**RELATÓRIO DE AUDITORIA
Nº 02/2013 (OS Nº 133/2013)**

UNIDADE: Imprensa Nacional

ANEXO I - RELATÓRIO DE FISCALIZAÇÃO Nº 02/2013

Constatação 01 - Subitem 06 - Foto 01

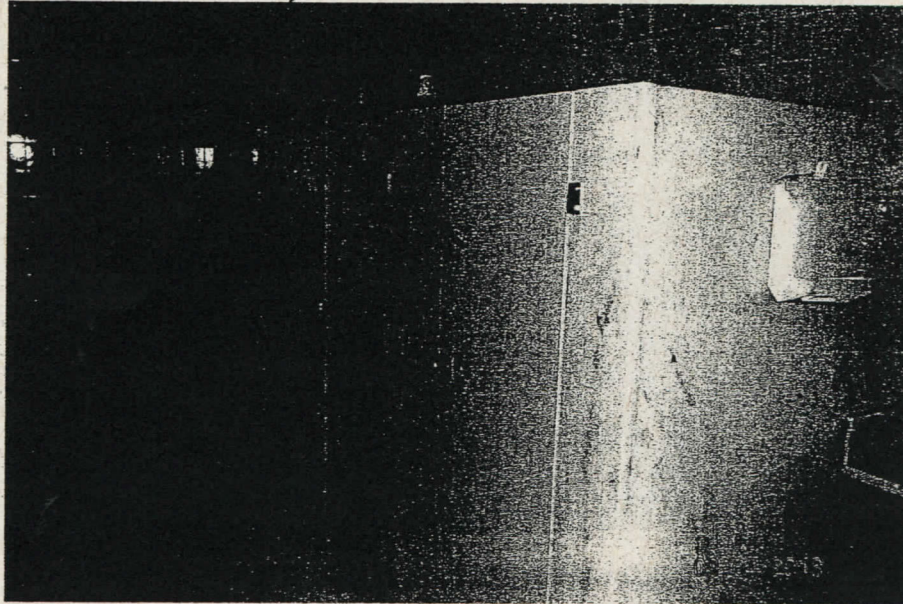
SS 122/2010 - Fornecimento e instalação de piso de mármore na área industrial. – Em vistoria realizada foi identificada a execução de 12,99 m² (5,55x1,82m) + (3x1,33x1,82m) - (4x1,82x0,60m) de divisórias em mármore no WC feminino da área industrial. O serviço foi pago mediante o emprego de 55,00 m² de fornecimento e instalação de piso em mármore, constante da planilha de serviços eventuais.

Constatação 01 - Subitem 07 - Foto 02

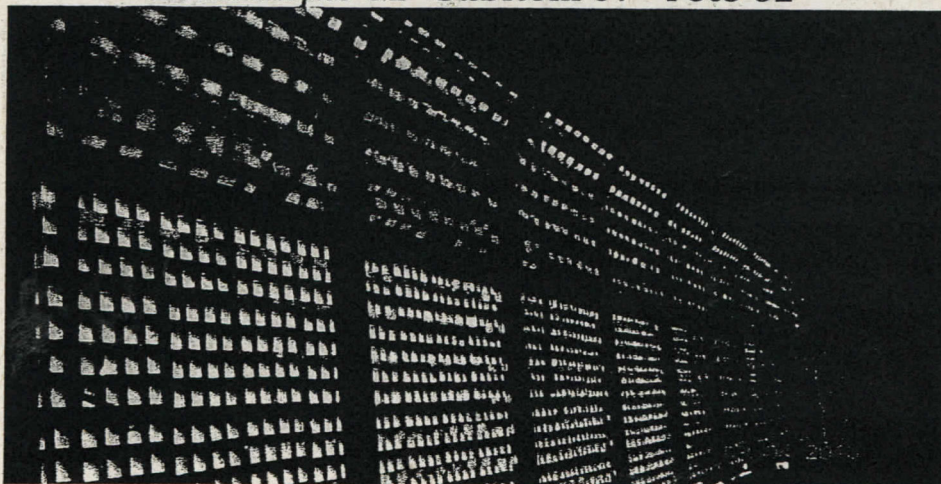
SS 535/2012- Manutenção e instalar telas nas esquadrias do restaurante - Em vistoria realizada foi identificada a execução de 29,70 m² = (33un x 0,97 m x 1,00 m) de tela metálica em esquadrias do restaurante. O serviço foi pago mediante o emprego de 25 m² de esquadrias metálicas.

Constatação 02 - Subitem 01 - Foto 03

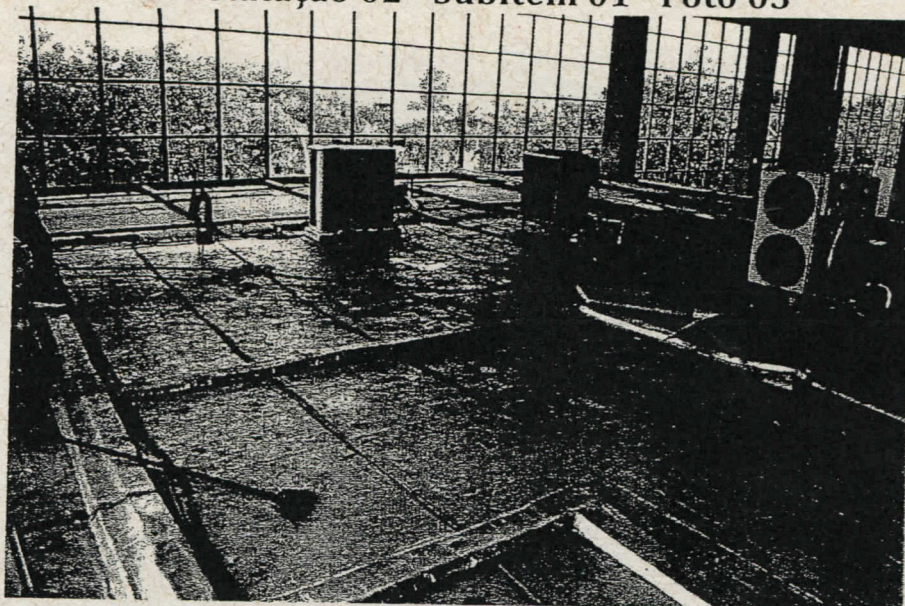
Nº	SS	VALOR	OBJETO	CONSTATAÇÕES
1	1180/2009 (Foto 03)	6.964,28	Impermeabilização de laje na sala do CPD da CORTI	Constam da proposta 86m2 de impermeabilização e 80m2 de demolição. Constatada a execução de 65,36m2 de impermeabilização na laje da CORTI, desconsiderando a demolição paga, a impermeabilização importa uma diferença paga de R\$ 1.185,54. Destacamos não foi possível certificar o serviço de demolição, supostamente, executado.
2	1215/2009 (Foto 04)	7.127,00	Fornecimento e instalação de piso de cerâmico na entrada principal	Constam da proposta o fornecimento e assentamento de 170m2 de piso cerâmico. Constatada a execução de 102,02 m2 de piso.
3	2524/2010 (Foto 05)	20.139,54	Fornecimento e instalação de estrutura metálica e tela na cobertura em 13 fossos na área gráfica	Consta da proposta o fornecimento de 525m2 de tela verde 57 mm, fio 12. Constatada a execução de 313,95m2 de fechamento em tela metálica cuja especificação não guarda relação com a proposta contratada.

SS 1180/2009 – Impermeabilização de laje na sala do CPD da CORTI - *Constam da proposta 86m² de impermeabilização e 80m² de demolição. Constatada a execução de 65,36m² de impermeabilização na laje da CORTI.*

Constatação 02 - Subitem 02 - Foto 04

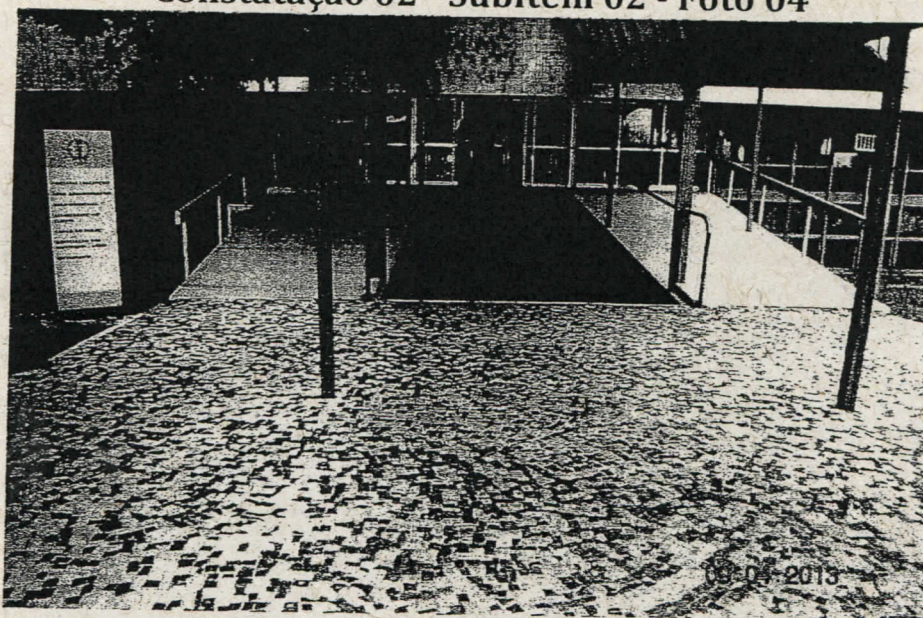
SS 1215/2009 – Fornecimento e instalação de piso de cerâmica na entrada principal - *Constam da proposta o fornecimento e assentamento de 170m² de piso cerâmico. Constatada a execução de 102,02 m² de piso.*

Constatação 02 - Subitem 03 - Foto 05

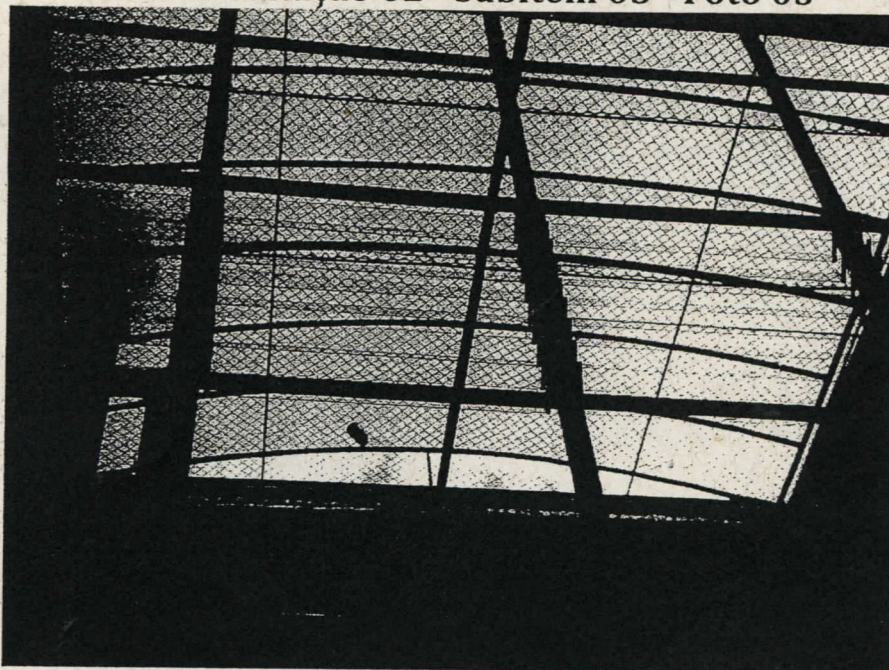
SS 2524/2010 - Fornecimento e instalação de estrutura metálica e tela na cobertura em 13 fossos na área gráfica - *Consta da proposta o fornecimento de 525m² de tela verde 57 mm, fio 12. Constatada a execução de 313,95m² de fechamento em tela metálica cuja especificação não guarda relação com a proposta contratada.*

Constatação 02 - Subitem 04 - Foto 06

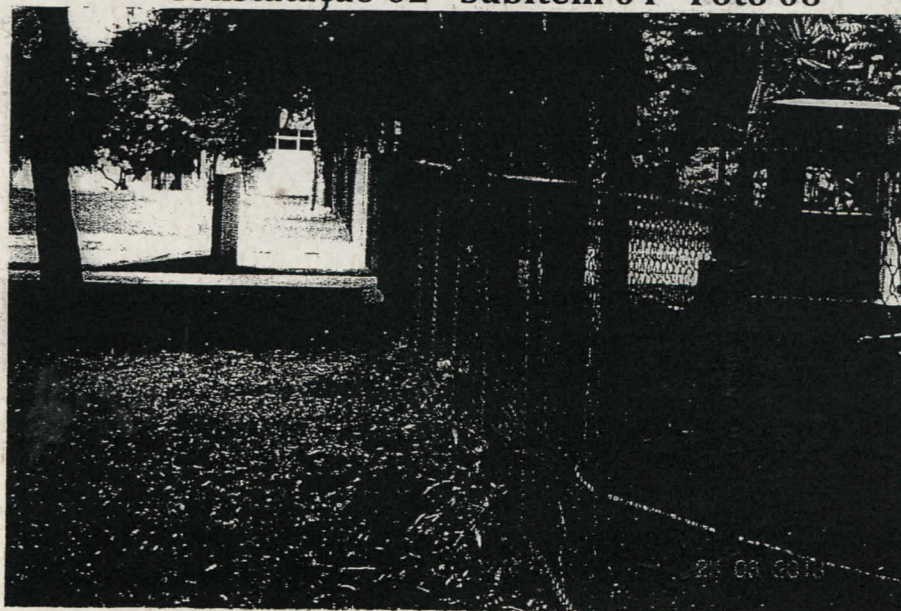
4	695/2009 (Foto 06)	19.096,16	Serviços de Serralheria	Consta da proposta a execução de 72,90 m2 de serviço: serralheria. Constatada a execução de 150 m2 de alambrado par fechamento frontal da creche cuja especificação não guarda relação com a proposta contratada.
		R\$ 53.326,98

SS 695/2009 - Serviços de Serralheria - *Consta da proposta a execução de 72,90 m² de serviços de serralheria. Constatada a execução de 150 m² de alambrado par fechamento frontal da creche cuja especificação não guarda relação com a proposta contratada.*

Constatação 03 - Subitem 01 - Foto 07

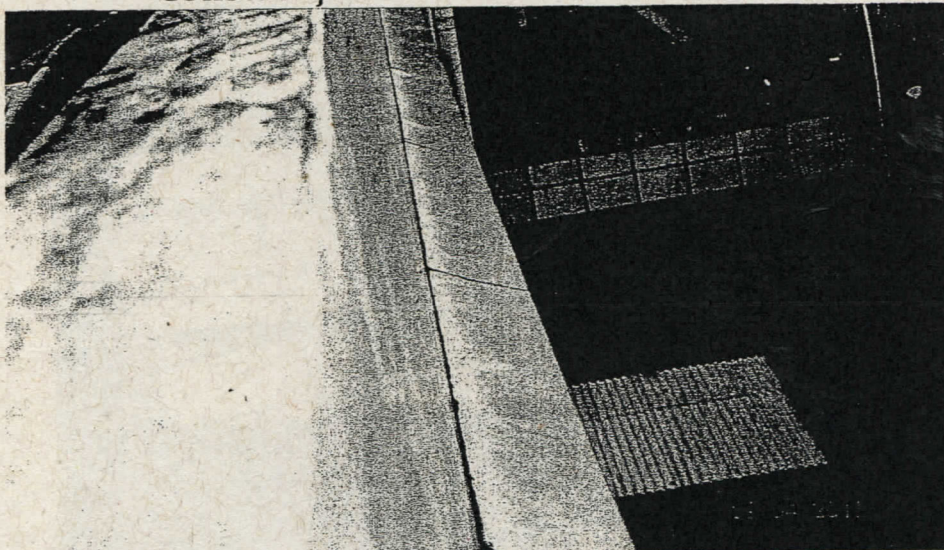
Nº	SS	VALOR	OBJETO	CONSTATAÇÕES
1	1928/2009 (Foto 07)	9.035,75	Execução de rufo na fachada da CORTI	Conforme fotografias, existe rufo em chapa metálica com comprimento de 88,50m e largura de 60 cm.
2	3131/2009 (Foto 08)	5.266,94	Impermeabilização de calhas no telhado	Em função da fragilidade do telhado ficou impossível a verificação do serviço
3	3135/2009 (Foto 09)	5.264,53	Instalação de cabimento e conectorização de sistema de áudio e vídeo do auditório	Conforme fotografias, auditório montado e em perfeito funcionamento.
4	3119/2010 (Foto 10)	7.243,60	Fornecimento e instalação de coifa na cozinha da creche	Conforme fotografias, coifa montada e em perfeito funcionamento.

SS 1928/2009 - Execução de rufo na fachada da CORTI - Conforme fotografias, executado rufo em chapa metálica com comprimento de 88,50m e largura de 60 cm.

Constatação 03 - Subitem 02 - Foto 08

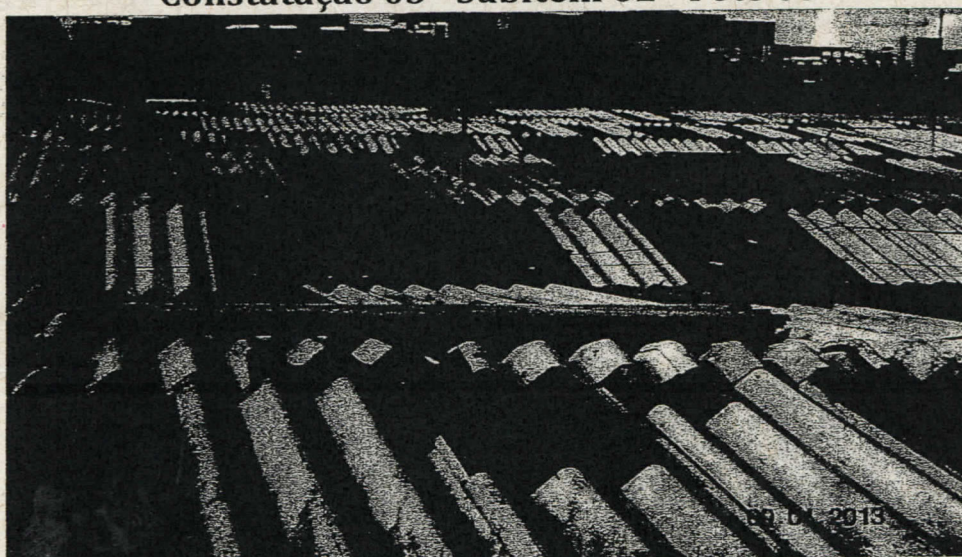
SS 3131/2009 - Impermeabilização de calhas no telhado - Em função da fragilidade do telhado ficou impossível a verificação da execução do serviço.

Constatação 02 - Subitem 04 - Foto 06

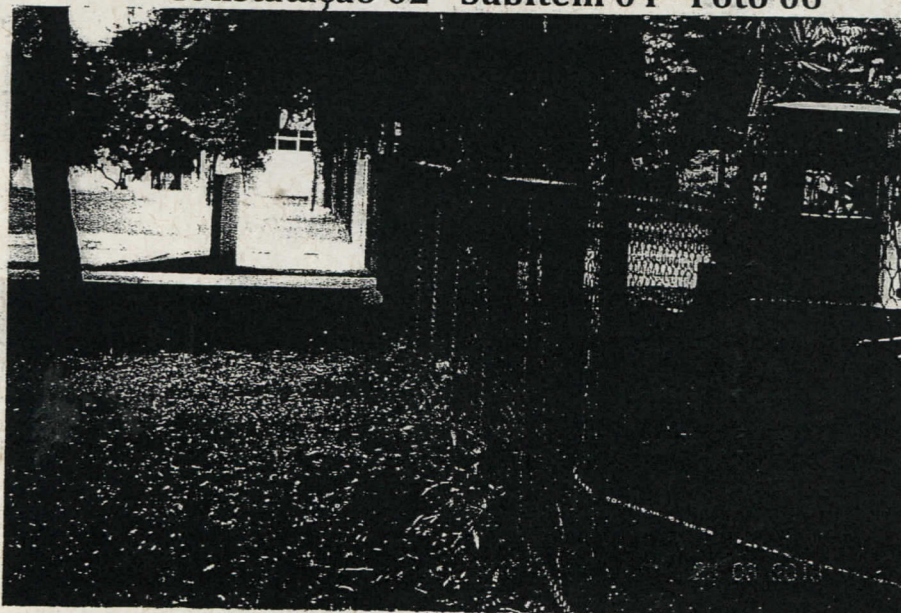
SS 695/2009 - Serviços de Serralheria - *Consta da proposta a execução de 72,90 m² de serviços de serralheria. Constatada a execução de 150 m² de alambrado par fechamento frontal da creche cuja especificação não guarda relação com a proposta contratada.*

Constatação 03 - Subitem 03 - Foto 09

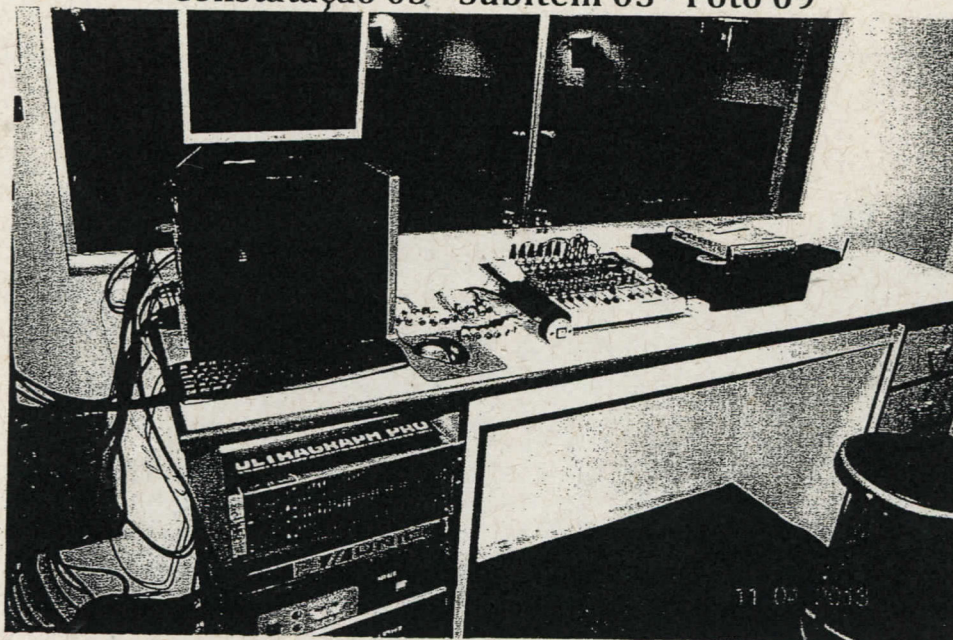
SS 3135/2009 - Instalação de cabimento e conectorização de sistema de áudio e vídeo do auditório - *Conforme fotografias, auditório montado e em perfeito funcionamento. Impossível verificar a execução do serviço.*

Constatação 03 - Subitem 04 - Foto 10

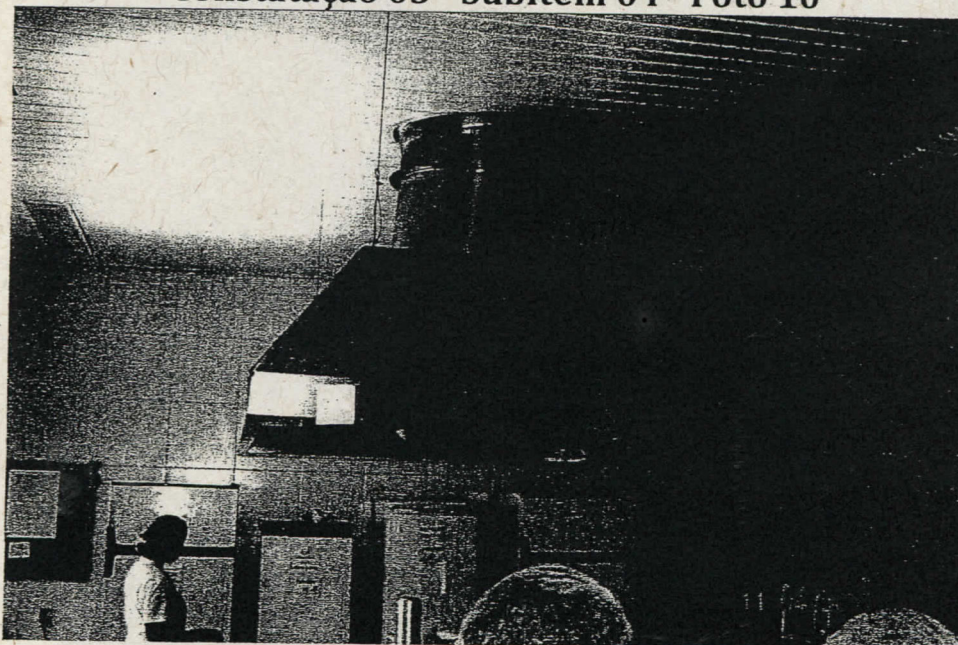
SS 3119/2010 - Fornecimento e instalação de coifa na cozinha da creche - *Conforme fotografias, coifa montada e em perfeito funcionamento. Impossível verificar a execução do serviço.*

Constatação 03 - Subitem 05 - Foto 11

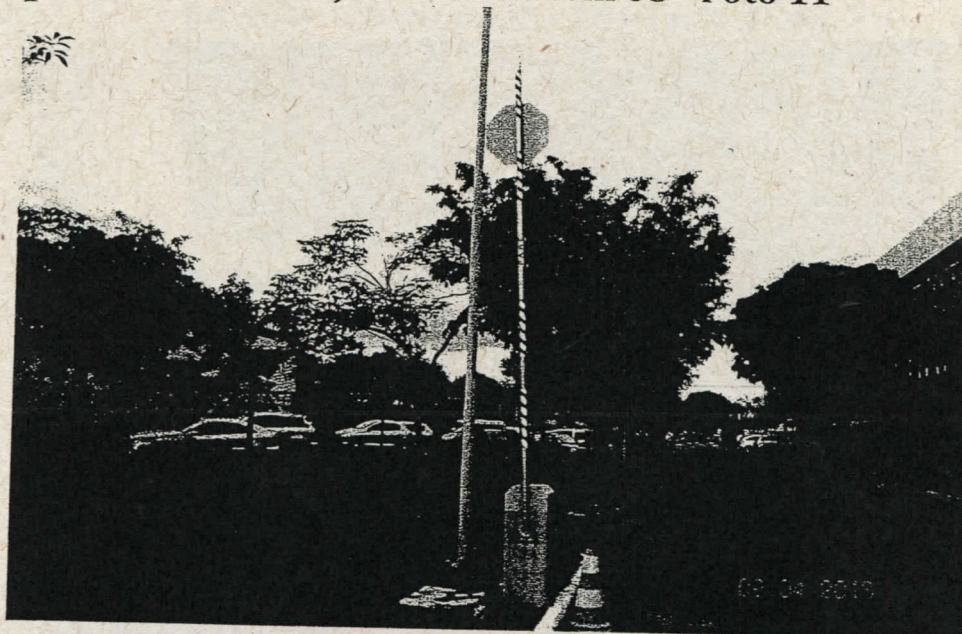
5	2346/2012 (Foto 11)	5.577,60	Fornecimento de cancela eletrônica alta rotatividade	Conforme fotografias, cancela montada e em perfeito funcionamento.
6	467/2009 (Foto 12)	19.966,47	Serviço de alimentação e ligação na sala do nobreak	Conforme fotografias, existem nobreaks instalados e o esquema de ligação recomendado pelo fabricante, afixado na porta do quadro geral de ligação dos equipamentos, exige o emprego de cabos com bitola de 70mm ² .
7	903/2009 (Foto 13)	19.762,90	Execução de mezanino com fornecimento de material na área industrial da COPRO	Conforme fotografias, existe um mezanino com escada cuja projeção horizontal (áreas) são respectivamente, 23,14 m ² e 4,10 m ² que perfazem uma área total de 27,24 m ² .
8	833/2011 (Fotos 14,15 e 16)	20.100,00	Instalação de coifa no restaurante da Imprensa Nacional	Conforme fotografias, existe coifa instalada no restaurante cujos dutos de seção 0,40 x 0,30 m possuem o comprimento de aproximadamente 25m. Também verificamos a existência de um exaustor de 0,80m de diâmetro instalado na cobertura.

SS 2346/2012 - Fornecimento de cancela eletrônica alta rotatividade - *Necessária cotação para verificação do preço.*

Constatação 03 - Subitem 07 - Foto 13

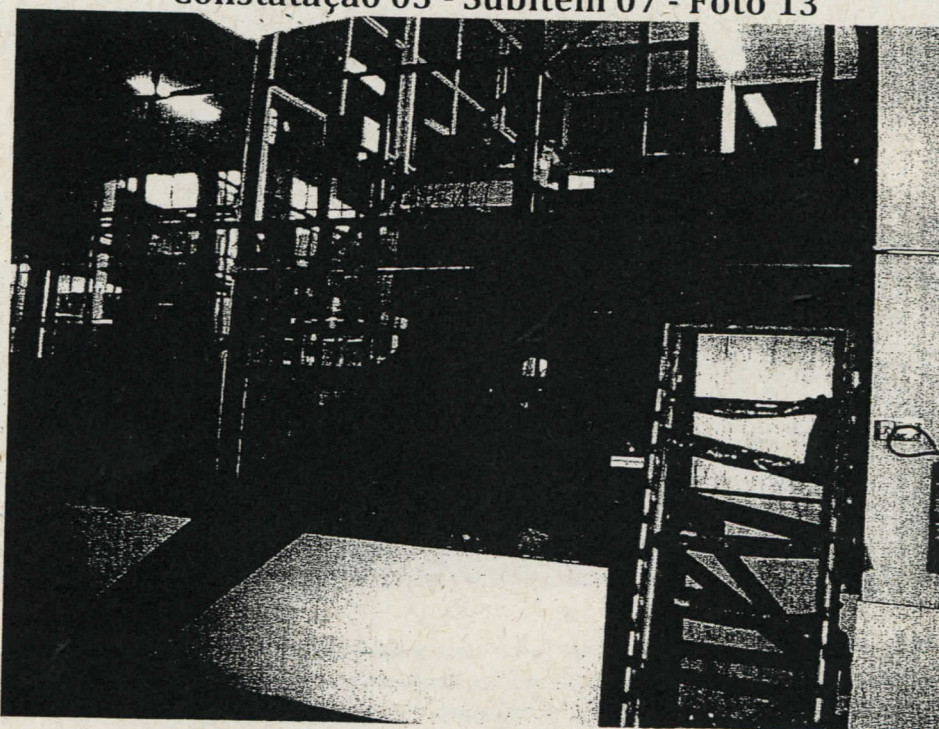
SS 903/2009 - Execução de mezanino com fornecimento de material na área industrial da COPRO - Conforme fotografias, foi executado um mezanino com escada cuja projeção horizontal (áreas) são respectivamente, 23,14 m² e 4,10 m² que perfazem uma área total de 27,24 m².
